BESCHLUSSVORLAGE

Vorlage Nr.: 2-BV/0069/2025
Status: öffentlich
Geschäftsbereich: Bauverwaltung
Datum: 16.09.2025

Antrag auf Neubau eines Mehrfamilienhauses mit Tiefgarage in der Wasserturmstraße 3-5, Fl.Nr. 1124/20

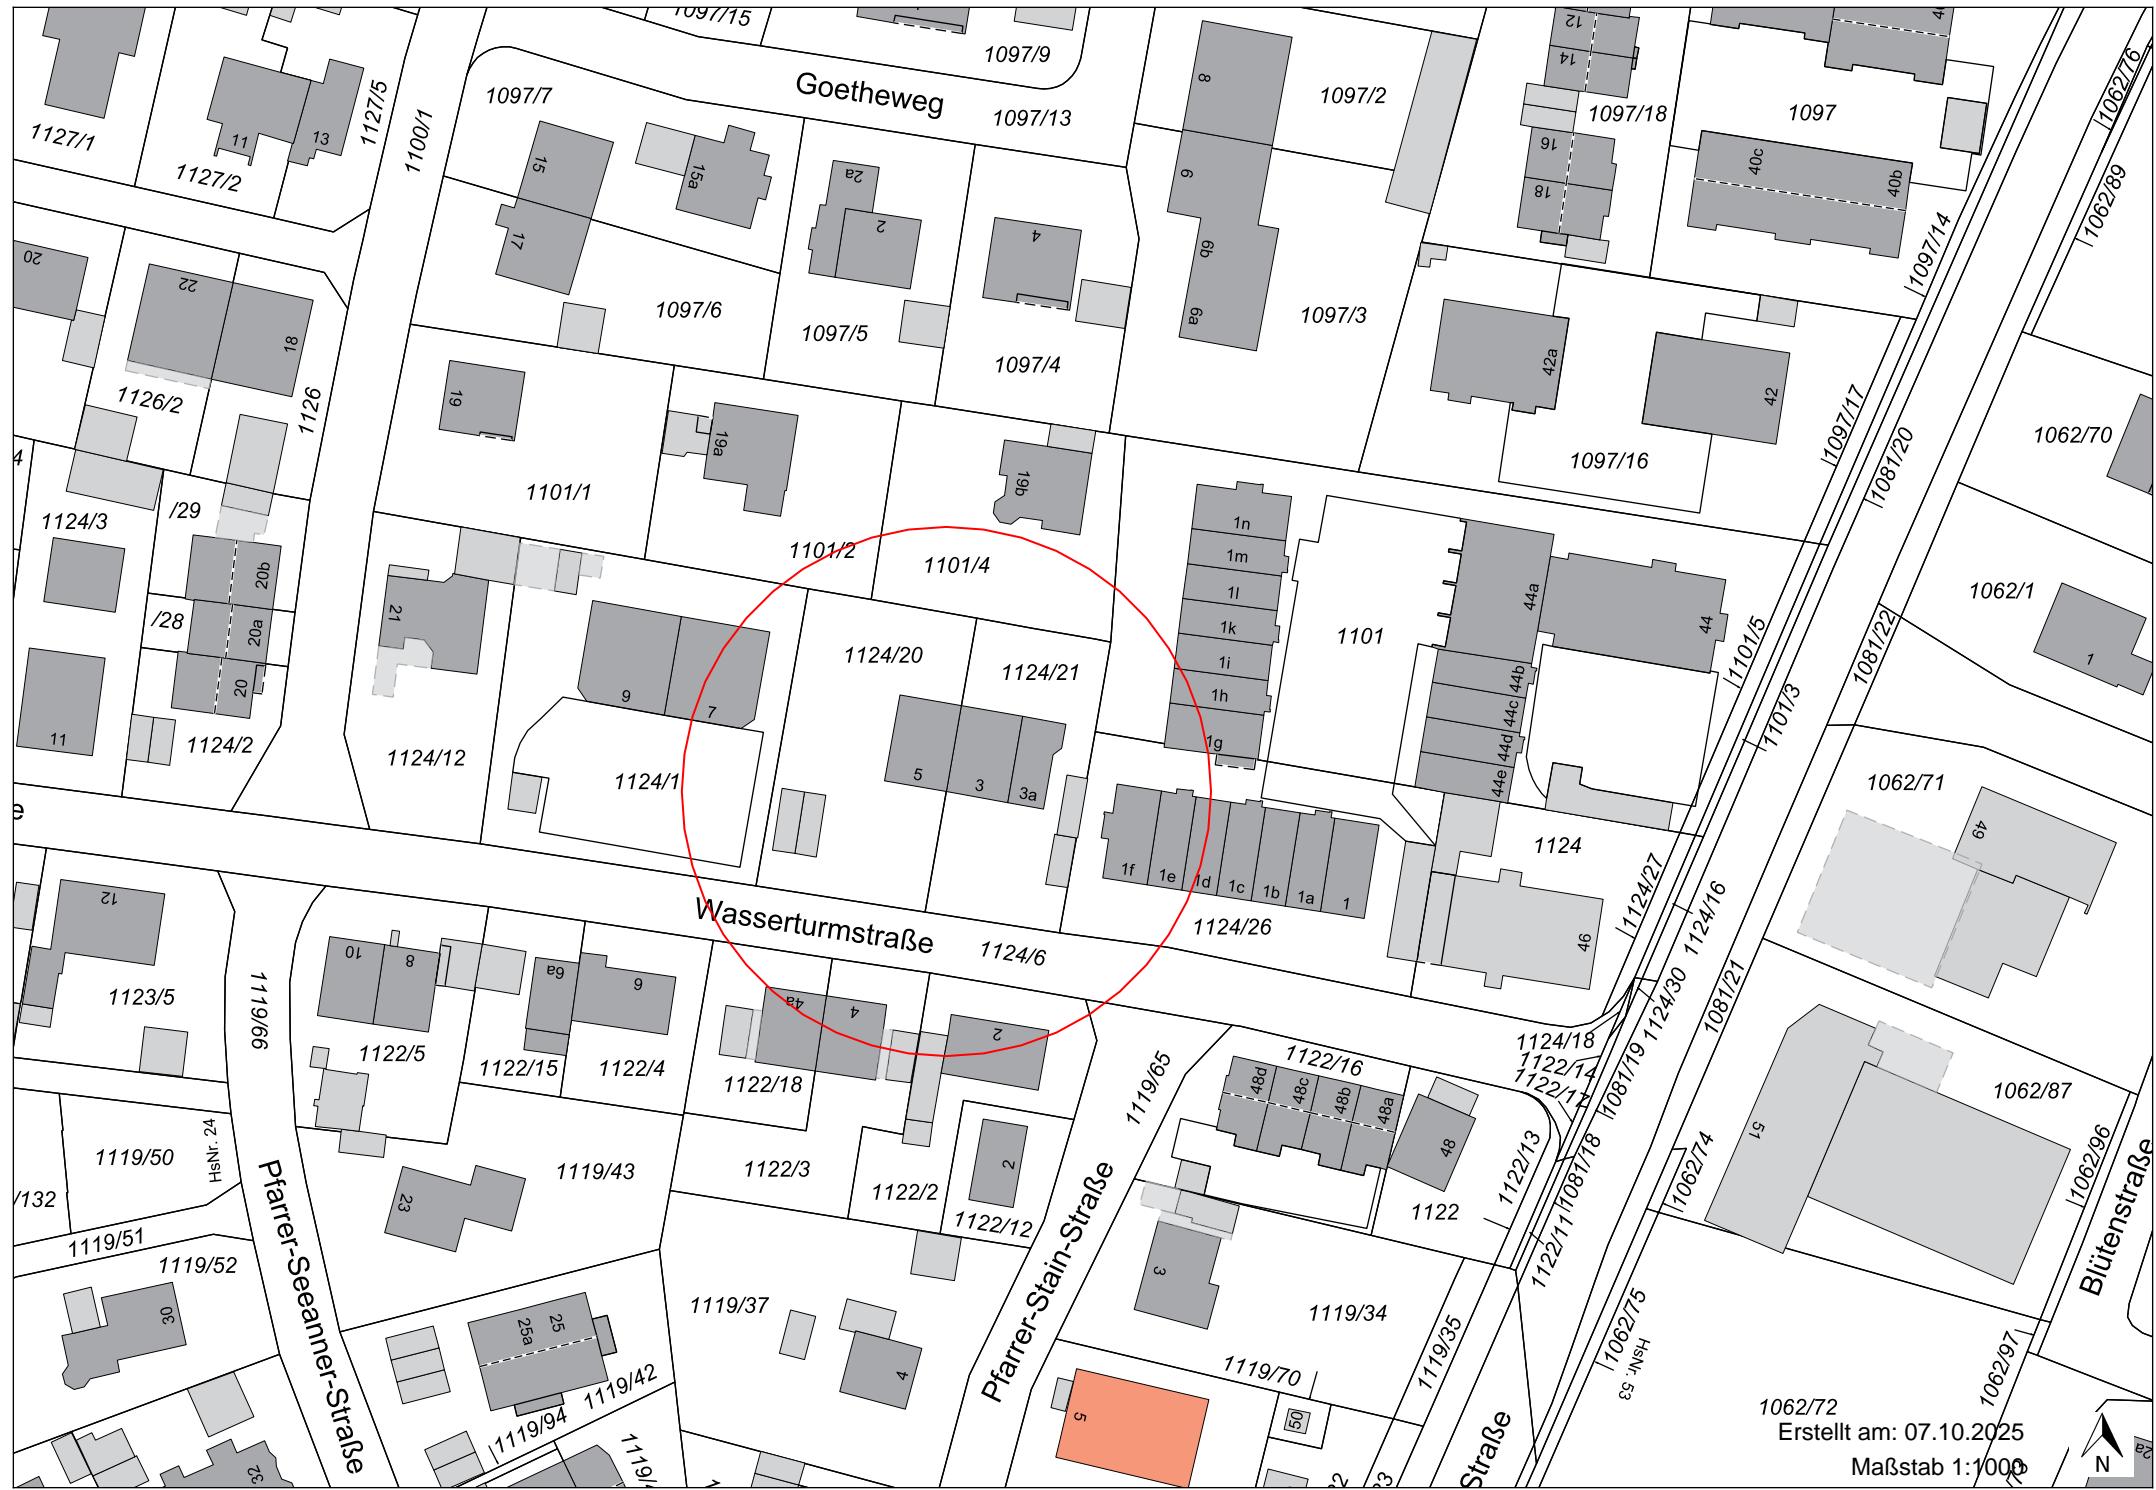
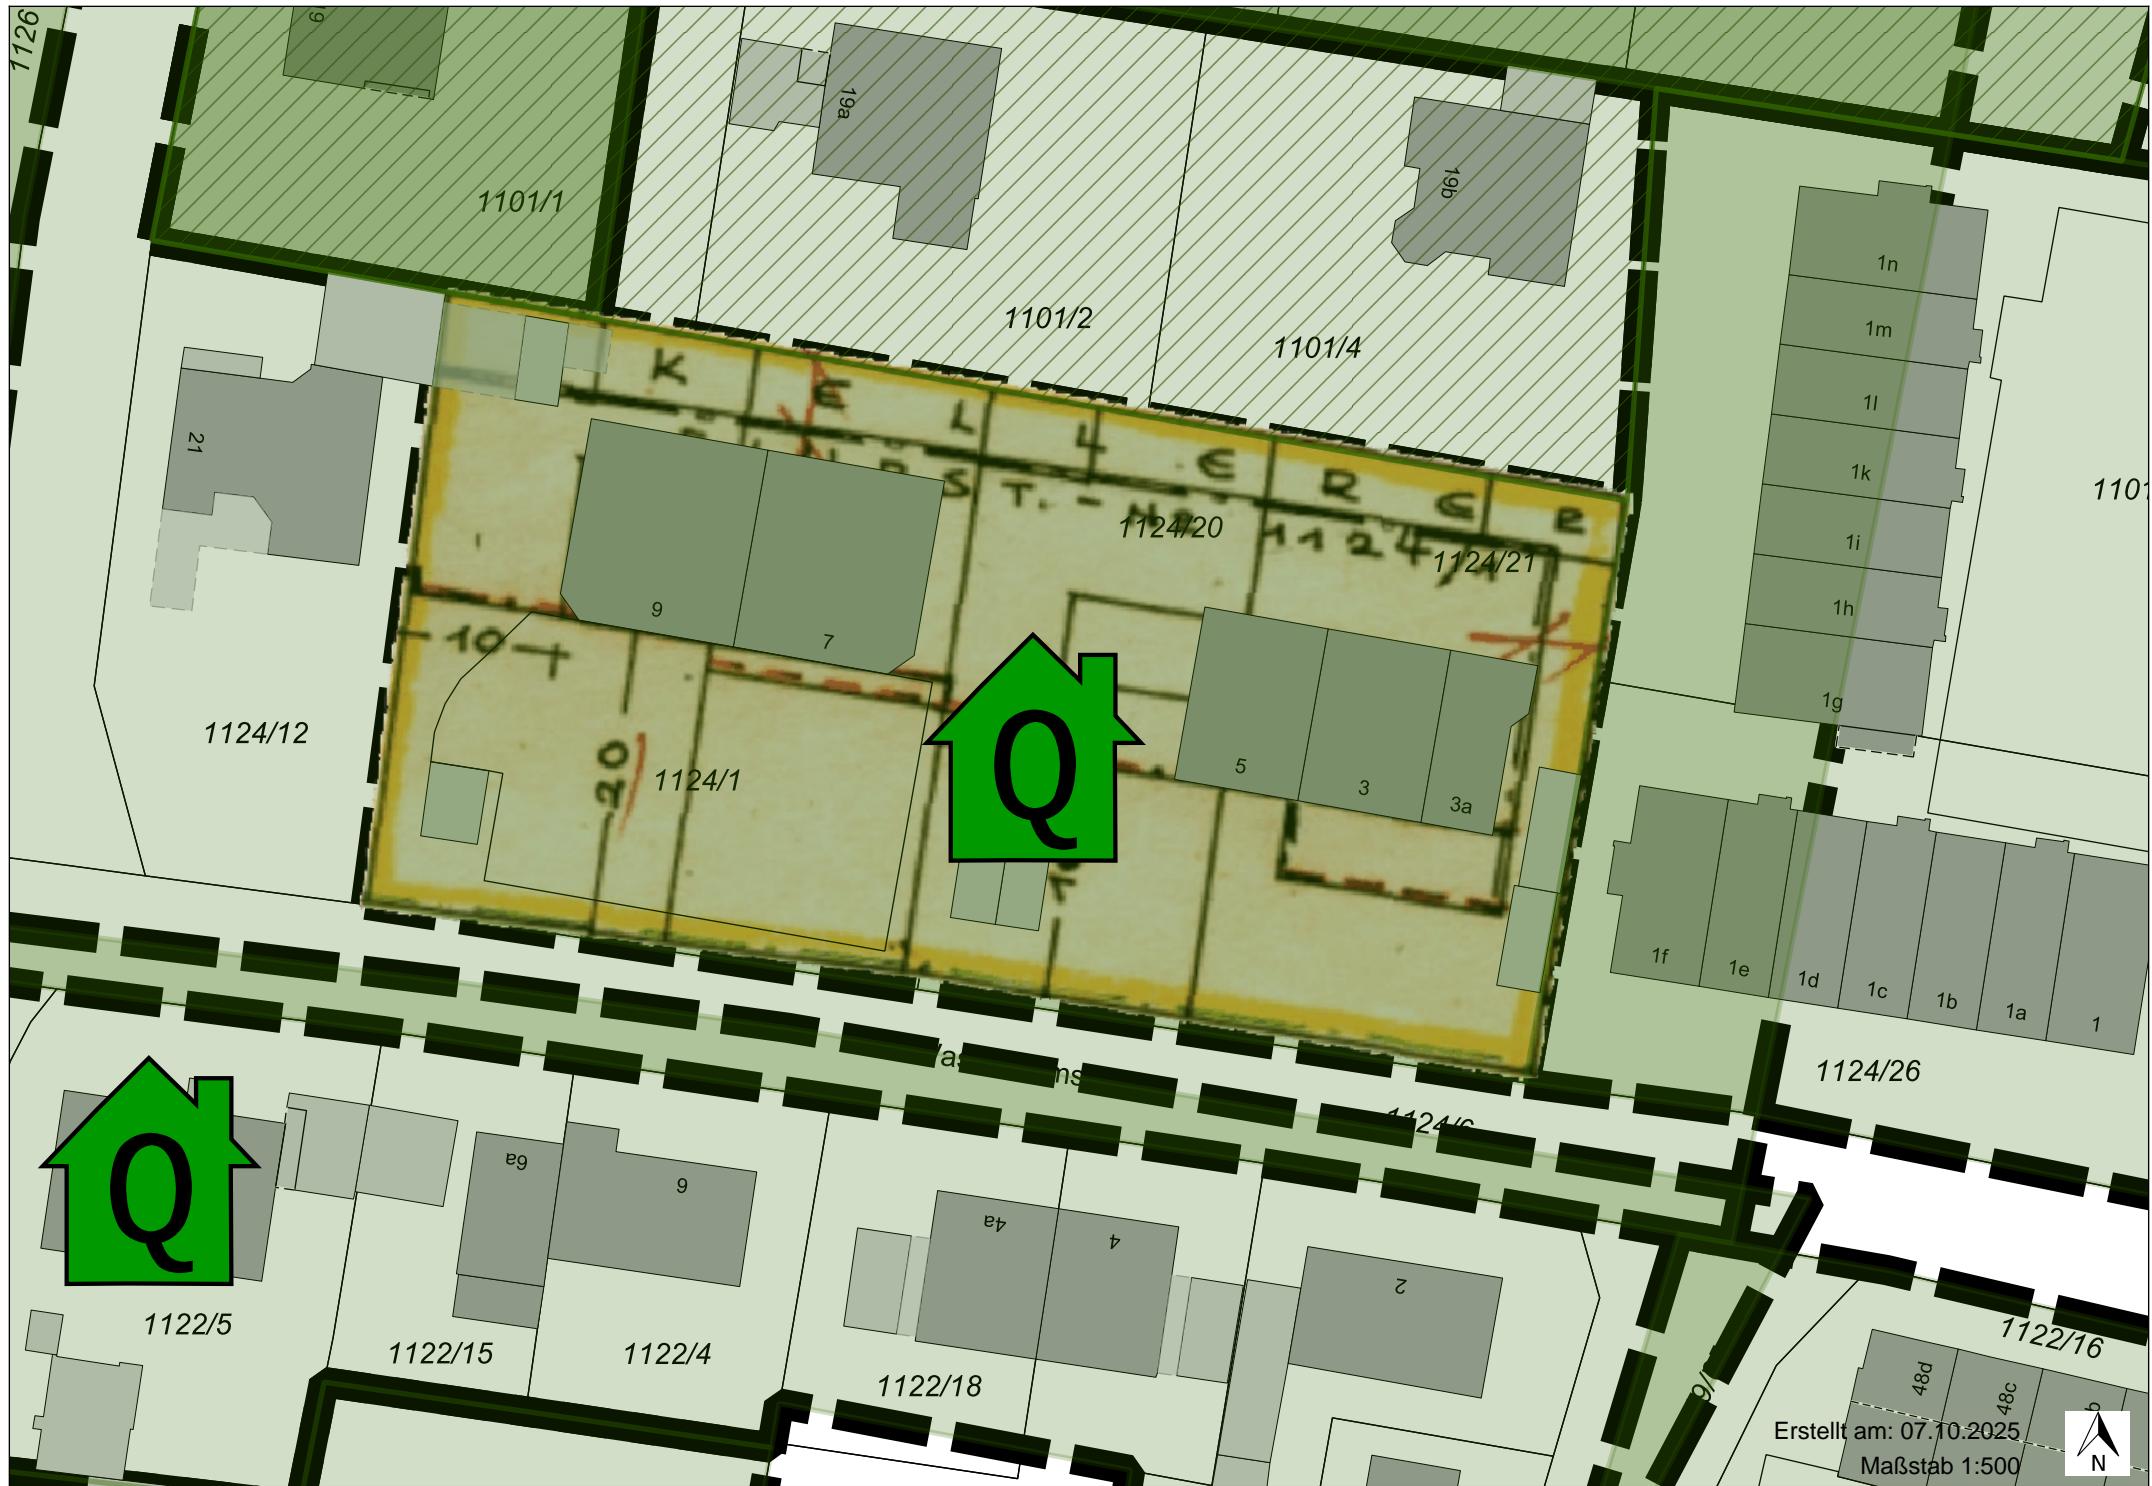
Die östliche Baugrenze wird durch den Balkon überschritten. Bitte beantragen und begründen Sie die Befreiung.

Mit Schreiben vom 14.09.2025 hat der Architekt die Begründung zur Befreiung von den Festsetzungen des Bebauungsplans zum untergeordneten Balkon am Ostgiebelseite des Gebäudes nachgereicht. Dieser ragt geringfügig über die festgesetzte Baugrenze hinaus. Die beantragte Befreiung betrifft ausschließlich dieses Bauteil. Die Abmessungen des Balkons: 1,50m Tiefe und 6,08m Breite

1. Städtebauliche Vertretbarkeit Der Balkon stellt ein untergeordnetes Bauelement nach BayBO Art. 6 Abs. 6.2 dar, das weder die Kubatur des Gebäudes wesentlich verändert noch negative Auswirkungen auf das Ortsbild hat. Die Gestaltung fügt sich harmonisch in die bestehende Bebauung ein und entspricht dem Charakter des Wohngebiets.

2. Wahrung der Grundzüge der Planung Die Grundzüge des Bebauungsplans – insbesondere die Nutzung, die Geschossigkeit und die Bauweise – bleiben vollständig gewahrt. Die geringe Überschreitung der Baugrenze durch den Balkon beeinträchtigt die planerischen Zielsetzungen nicht. 3. Keine Beeinträchtigung öffentlicher oder nachbarlicher Belange Die Lage und Dimension des Balkons gewährleisten, dass weder Belichtung, Belüftung noch Privatsphäre angrenzender Grundstücke beeinträchtigt werden. 4. Funktionale und gestalterische Gründe Der Balkon dient der Wohnqualität und Aufenthaltsmöglichkeit im Freien, insbesondere in einem urban verdichten Umfeld. Er trägt zur Verbesserung der Lebensqualität bei, ohne die baurechtlichen Rahmenbedingungen wesentlich zu verletzen.
